关于东莞市石龙镇青林路生活垃圾转运站设备采购及安 装项目 C 包：除臭设备采购及安装的澄清通知

广东志正招标有限公司受东莞市东实城市环境服务有限公司的委托，就东莞市石龙镇青林路生活垃圾转运站设备采购及安装项目（招标编号：DSCF-SY-02-01-001(2022)）进行公开招标，现就收到潜投标人对招标文件中（C包）部分内容的疑问，澄清说明如下：

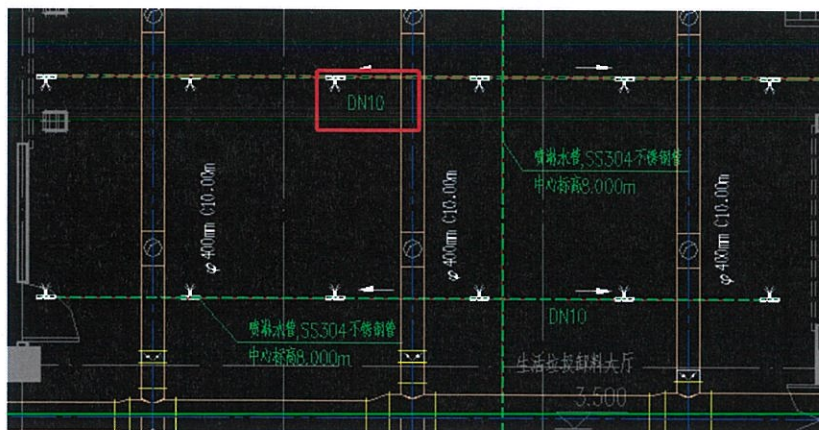
1. 关于空间异味喷淋除臭系统配套喷淋管路尺寸的疑问；

(1) 招标文件中：第 2.2 章节招标主设备清单中空间异味喷淋除臭系统配套 304 不锈钢喷淋管路规格为：10 寸；

(2) 招标附件图中空间异味喷淋除臭系统配套 304 不锈钢喷淋管路规格为：

DN10；

关于空间异味喷淋除臭系统配套喷淋管路规格前后描述不一致，根据相关项目经验，喷淋管规格应为 DN10，请贵司明确本次招标项目空间异味喷淋除臭系

统配套喷淋管路规格是否以招标图纸中要求的 DN10 为准。

回复如下：如招标文件需求与图纸存在差异，具体以投标以图纸为准。

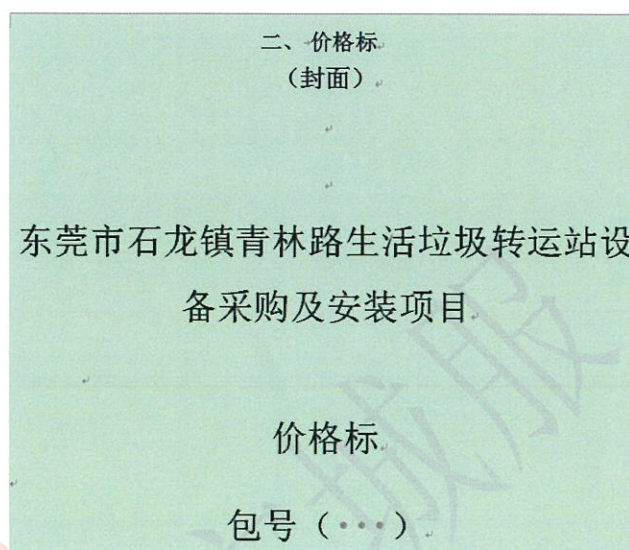
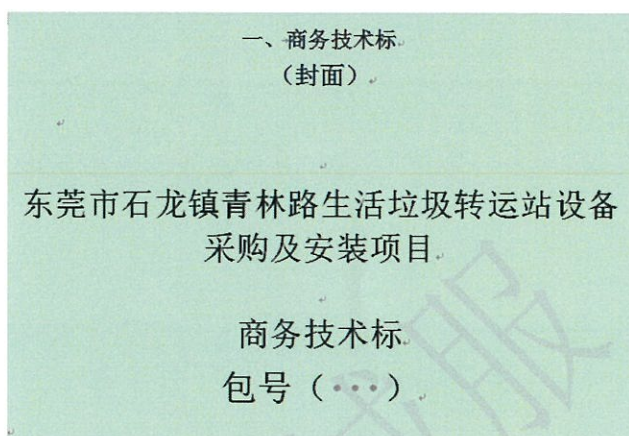
(1) 招标须知前附表第 6 点：投标文件份数：价格部分、商务部分、技术部分应分开三部分进行装订；

(2) 招标文件中第五部分：投标文件格式中仅分为商务技术标及价格标两项；

由于本次招标文件的投标文件格式与投标文件装订要求前后存在疑问，请贵公司明确本次招标项目投标文件的制作方式。

回复如下：投标文件份数是需按价格部分、商务部分、技术部分应分开三部分进行装订；后面要求为本项目投标人主要引导制作要求格式，商务技术标

提供的格式均属商务要求内容，对于技术部分可以按实际情况，只提供技术方案内容作为技术部分或根据评分细则制作技术部分，这均不作必须性的限制。
